川内原子力発電所 1, 2号炉
運転期間延長認可申請
(審査会合における指摘事項の回答)

2023年 9月 1日

九州電力株式会社

図1 目視確認のイメージ

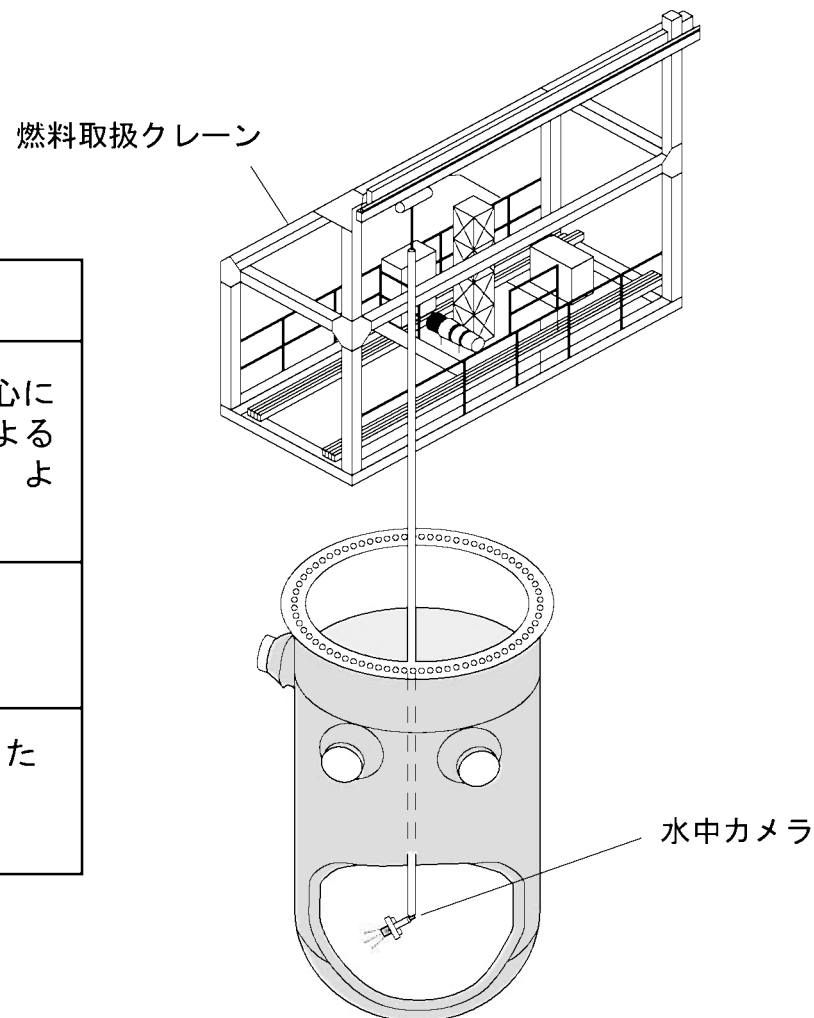
No	日時	事象	指摘事項の内容	回答
10	2023年 3月14日	劣化状況評価 (コンクリート)	平均圧縮強度について、取水構造物は1号炉・2号炉ともに干満帯の値が、海中帯、気中帯に比べて相対的に低い。また、原子炉補助建屋は2号炉の内壁及び床の値が、その他の部位に比べて相対的に低い。これらの理由について、過去の破壊試験及び非破壊試験の結果も整理して、説明すること。 (強度以外でも過去の試験結果との比較が説明できるものがあれば説明すること)	2023年6月1日 回答済
11	2023年 7月18日	劣化状況評価 (低サイクル疲労)	原子炉容器内面のクラッドに対する目視確認について、確認内容を説明すること。	P 4, 5
12	2023年 7月18日	劣化状況評価 (中性子照射脆化)	1号炉のPTS評価結果について、PLM30での評価結果とPLM40での評価結果を比較し、説明すること。	P 6~13
13	2023年 7月18日	劣化状況評価 (中性子照射脆化)	60年時点の関連温度の予測値について、PLM30での予測値とPLM40での予測値を同じ条件で比較し、説明すること。その際、中性子照射量の差異も含めて説明すること。	P 14
14	2023年 7月18日	劣化状況評価 (照射誘起型応力腐食割れ)	炉心槽の海外損傷事例に関して、近年発生した事象について川内1, 2号炉と比較し説明すること。	P 15~19
15	2023年 7月18日	劣化状況評価 (熱時効)	代表機器として選定した1次冷却材管の評価上の条件は、どのループであるか示すこと。また、2号炉の評価対象部位について、フェライト量が最も多い箇所としてホットレグ直管を選定しているが、フェライト量が他の部位(クロスオーバーレグ直管(垂直管・水平管))と同じであることから代表の選定方法について説明すること。	P 20

○目視確認の方法

原子炉容器の開放点検（下部炉心支持構造物を吊上げた状態）で原子炉容器内に水中カメラを設置し、内面クラッドに対して目視確認（維持規格に基づかない自主的な確認）を実施している。水中カメラについては、維持規格に基づく供用期間中検査の目視検査（VT-3）と同様のカメラを使用しており、本カメラで目視確認できる範囲で、クラッドに損傷がないかなど、異常がないことを確認しているものである。

1号炉	2号炉
確認方法	下部炉心支持構造物を吊上げた状態で、原子炉容器中心に水中カメラを設置しカメラを上下に移動させ、遠隔による目視確認を実施。（何らかの異常が疑われる場合には、よりズームを行うことやカメラを近接することも可能）	
確認頻度	1回／7年 （供用期間中検査（RV-ISI）とあわせて実施）	
確認結果 （至近）	異常は確認されなかった 〔2019～2020年度 （第25回）〕	異常は確認されなかった 〔2021～2022年度 （第25回）〕

図1 川内1号炉 PTS評価結果の比較

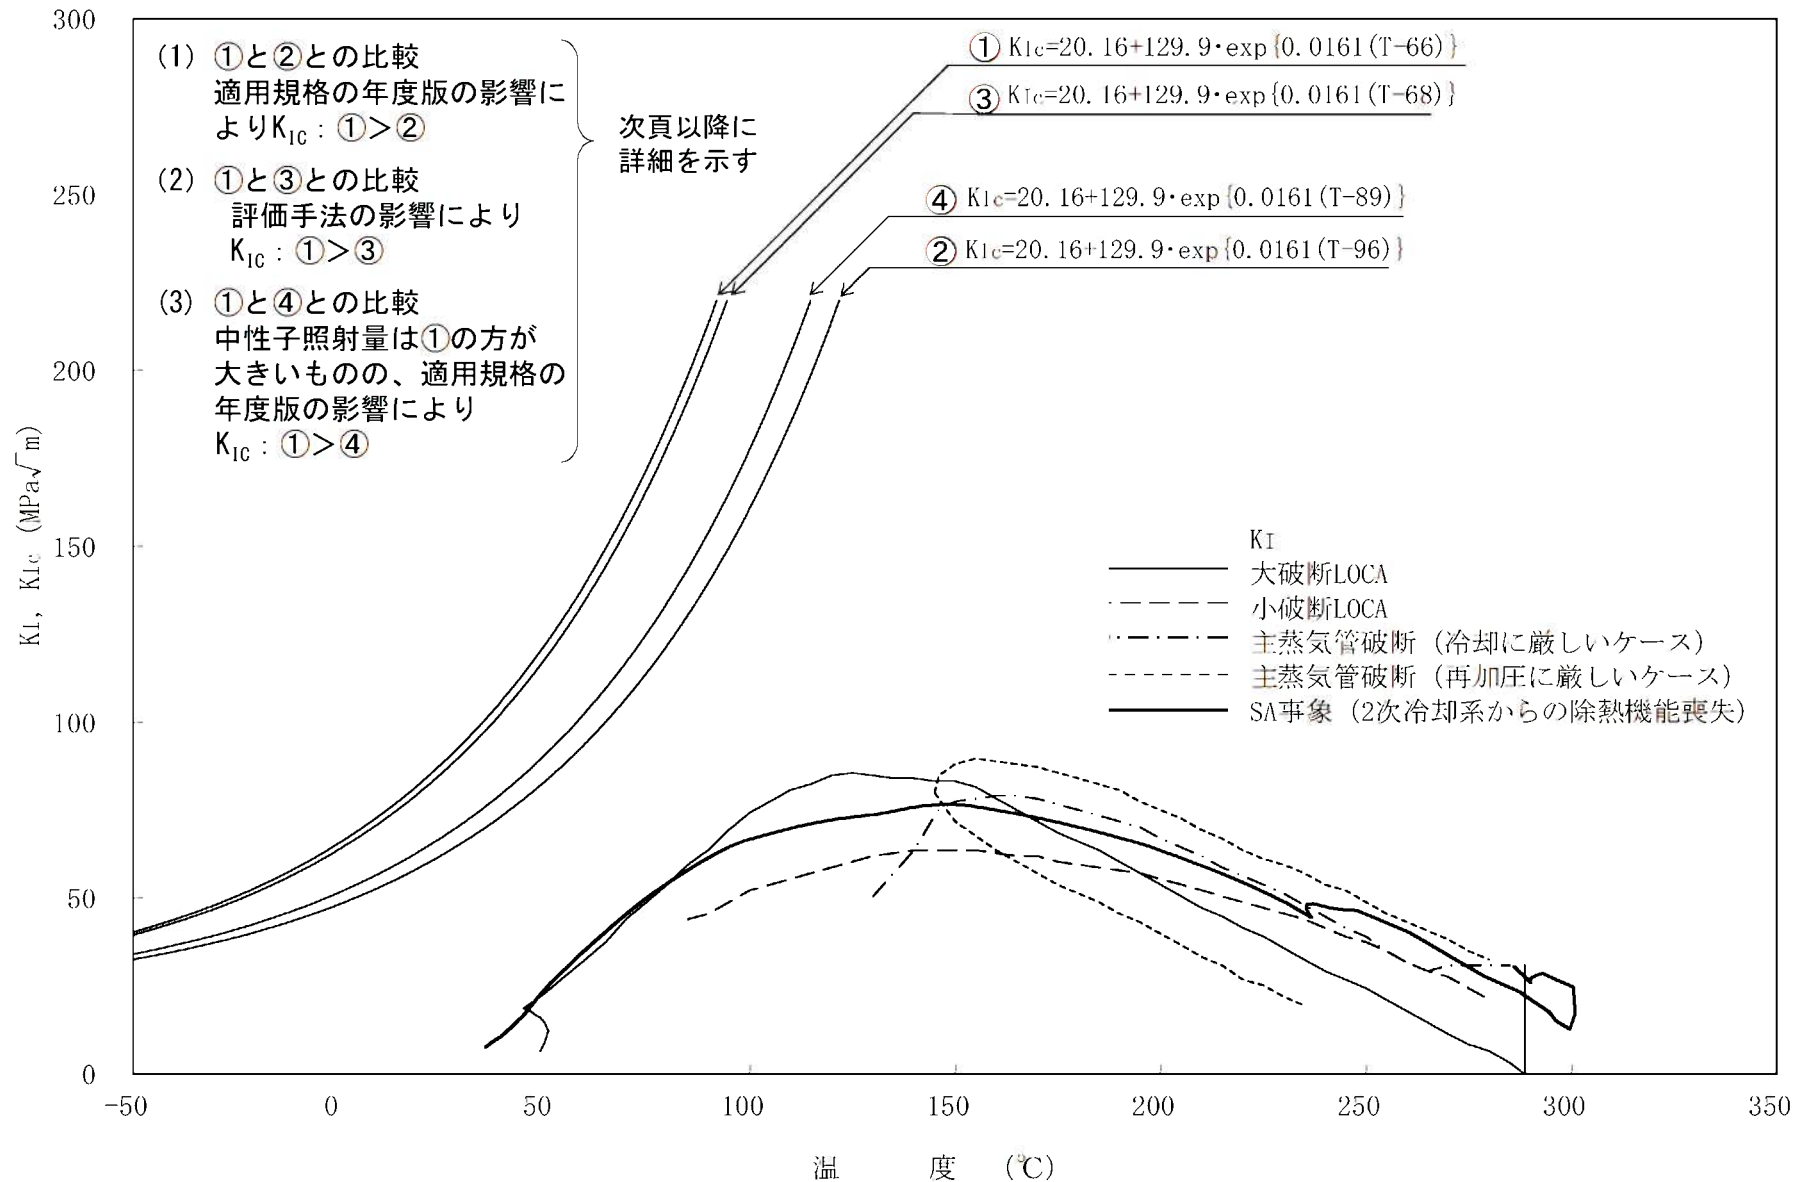
No	日時	事象	指摘事項の内容	回答
1	2022年 11月15日	申請の概要	コンクリート構造物における、遅延膨張性のアルカリ骨材反応に対する潜在性について今後説明すること。	2023年1月24日 回答済
2	2022年 11月15日	申請の概要	評価対象機器・構造物はいつ設工認を受けたのか、いつ運開したのか、具体的な日付を今後説明すること。	2023年1月24日 回答済
3	2022年 11月15日	申請の概要	経年劣化傾向の評価について、30年目と40年目の評価の差異を個別事象の説明時に説明すること。	個別事項説明時に 別途説明予定
4	2022年 11月15日	申請の概要	30年目の長期施設管理方針の有効性評価について、評価内容を個別事象ごとに今後説明すること。	個別事項説明時に 別途説明予定
5	2022年 11月15日	申請の概要	国外の運転経験の抽出元について、評価書本文にはPWR情報検討会等についての記載がないため、記載を適正化すること。	2023年1月24日 回答済
6	2022年 11月15日	申請の概要	大飯発電所3号機加圧器スプレイライン配管溶接部における事象を踏まえた評価が評価書に記載されていないため、新知見として評価書または施設管理方針に適切に反映すること。	2023年1月24日 回答済
7	2023年 1月24日	特別点検 (原子炉容器)	ノズルコーナー部のECTについて、JEAG4217では、原則基準感度の20%以上の指示を抽出するとされているが、今回、これと異なる基準を用いたことについて、その妥当性を説明すること。	2023年6月1日 回答済
8	2023年 1月24日	特別点検 (原子炉格納容器)	塗膜の劣化に関する通常点検のうち、リングガード部について、今後実施する具体的な点検について今後説明すること。	2023年6月1日 回答済
9	2023年 1月24日	劣化状況評価 (コンクリート)	【No. 1 関連】コンクリート構造物のアルカリ骨材反応の評価について、細骨材の一部に遅延膨張性の反応性鉱物が認められていることから、促進膨張試験（アルカリ溶液浸漬法）を実施しているのであれば、その結果を提示すること。	2023年3月14日 回答済

（1）PLM30時点の評価における適用規格（JEAC4201）の年度版の影響

適用規格の年度版による影響を確認するため、「PLM30時点の評価【①】」と「PLM30時点の評価に対しPLM40の適用規格であるJEAC4201-2007[2013年追補版]を適用した評価【②】」を比較した結果、評価【②】のTp値は、評価【①】に比べ30°C増加している。（予測破壊靱性 K_{IC} ①>②）

これは、PLM40の適用規格JEAC4201-2007[2013年追補版]（以下「2013年追補版」という。）が、PLM30の適用規格JEAC4201-2007[2010年追補版]（以下「2010年追補版」という。）に比べ、以下の理由等により脆化予測法が改善したことが要因である。

「PLM30時点の評価結果【①】」と「PLM40時点の評価結果【④】」を比較した結果、PLM40のTp値は、PLM30に比べ23℃増加している。（予測破壊靱性 K_{IC} ①>④）

これは、PLM30の中性子照射量予測値がPLM40よりも高いものの、適用規格の年度版の影響が大きいことが要因である（以下参照）。

- ・ PLM30とPLM40における中性子照射量は、最新の監視試験結果に加え、評価後の稼働率を100%と保守的に設定し、運転開始後60年時点の予測値を算出している。このため、PLM30の中性子照射量予測値は、PLM40よりもより保守的に運転時間を設定していることから高い値となる。
- ・ （1）、（2）で示したように、PLM40の適用規格 [2013年追補版]は、PLM30の適用規格 [2010年追補版]よりも脆化予測法が改善されている。

○川内 1, 2号炉心槽溶接部 (内面)

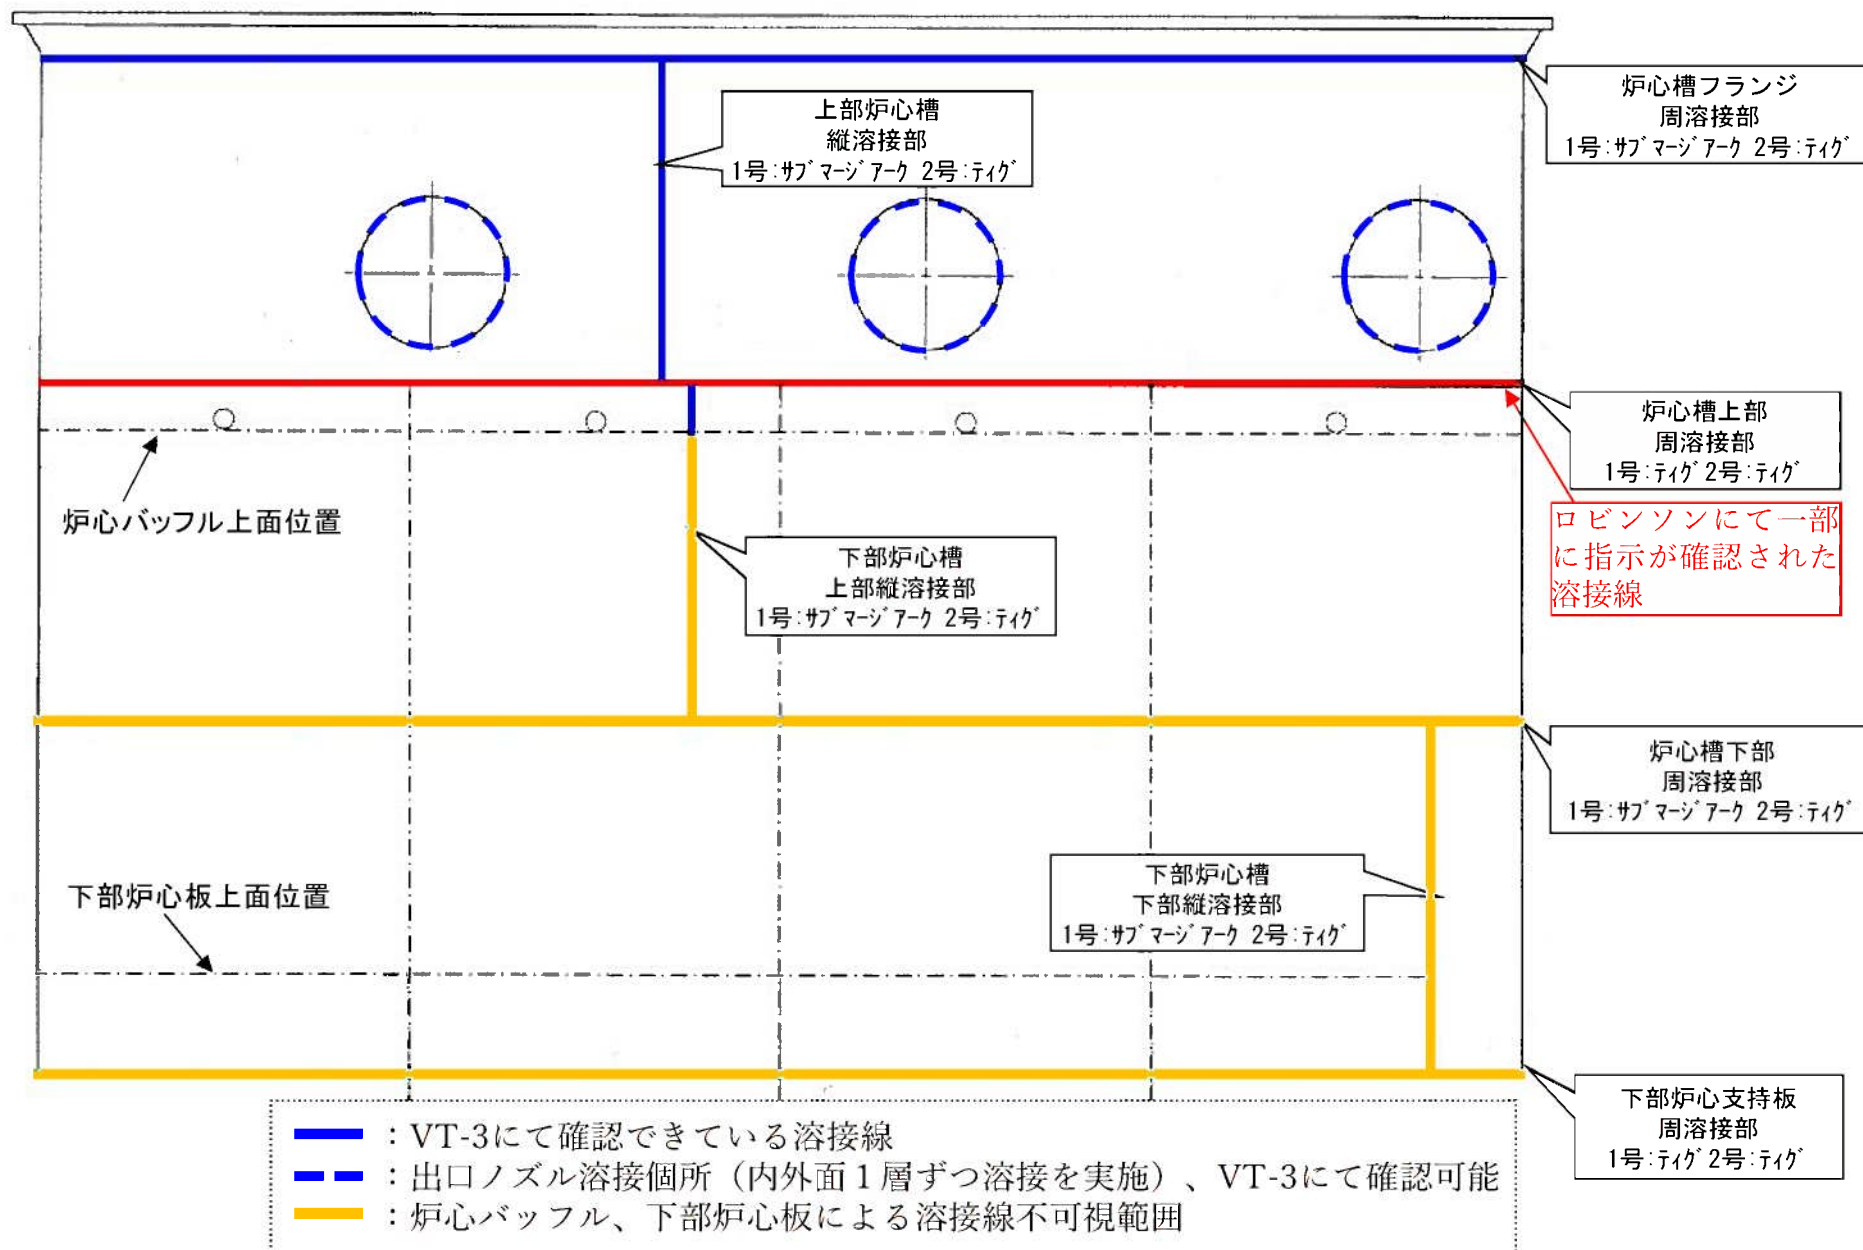
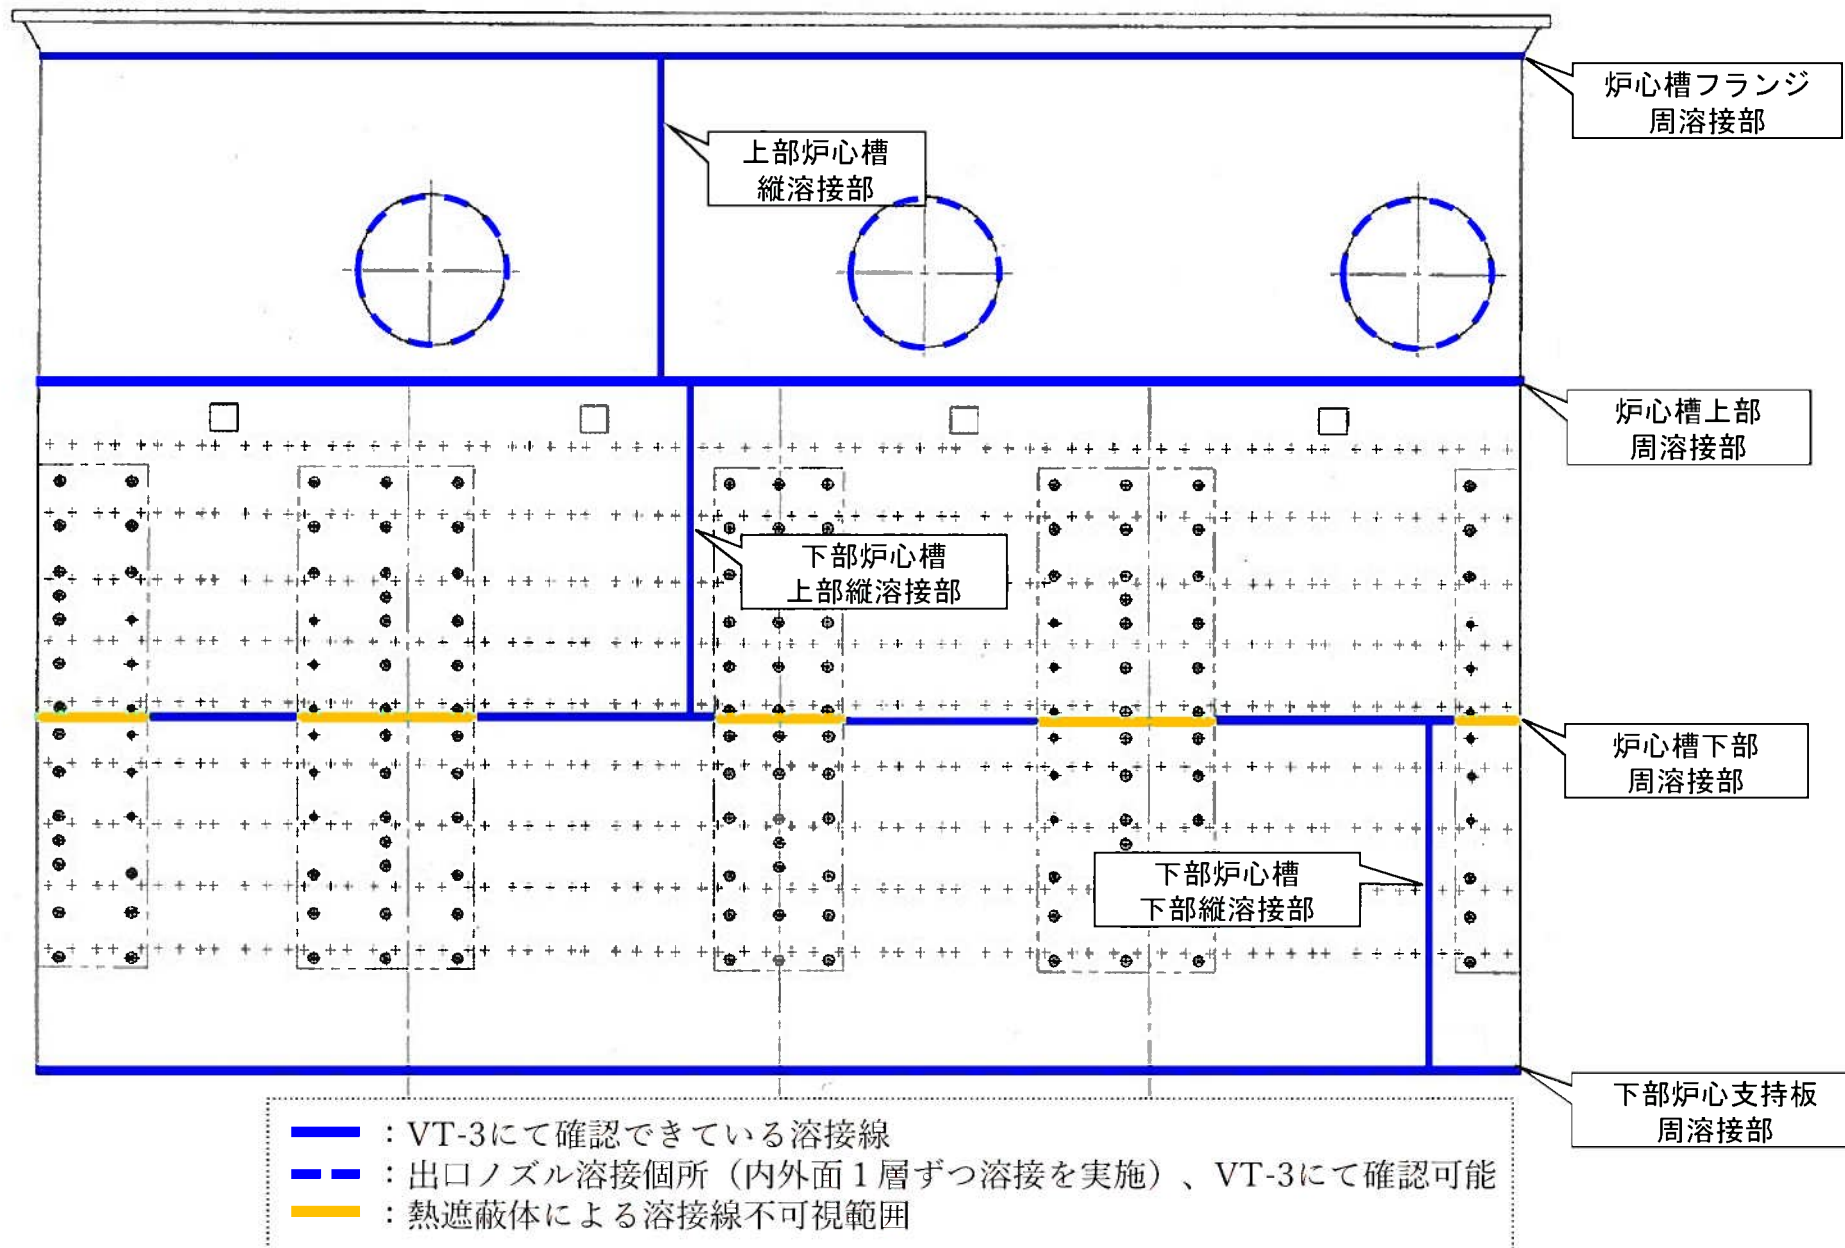
○海外における炉心槽の損傷事例について（HBロビンソン2号機（米国））

- ・ 2022年12月に、HBロビンソン2号機の炉心槽の目視点検（VT-3、頻度：1回/10年）にて、炉心槽の上部周溶接線部に12インチの指示が特定され、詳細調査を行ったところ深さ92%の指示であることが確認された。

○川内 1, 2号炉における保全状況

川内 1, 2号炉では、維持規格に従い、海外の損傷事例が確認された上部周溶接部を含む炉心槽の目視検査（VT-3、頻度：1回/7年）を行っており、これまでに有意な指示は確認されていない。なお、VT-3は、可視範囲において全ての部位に対し実施している。
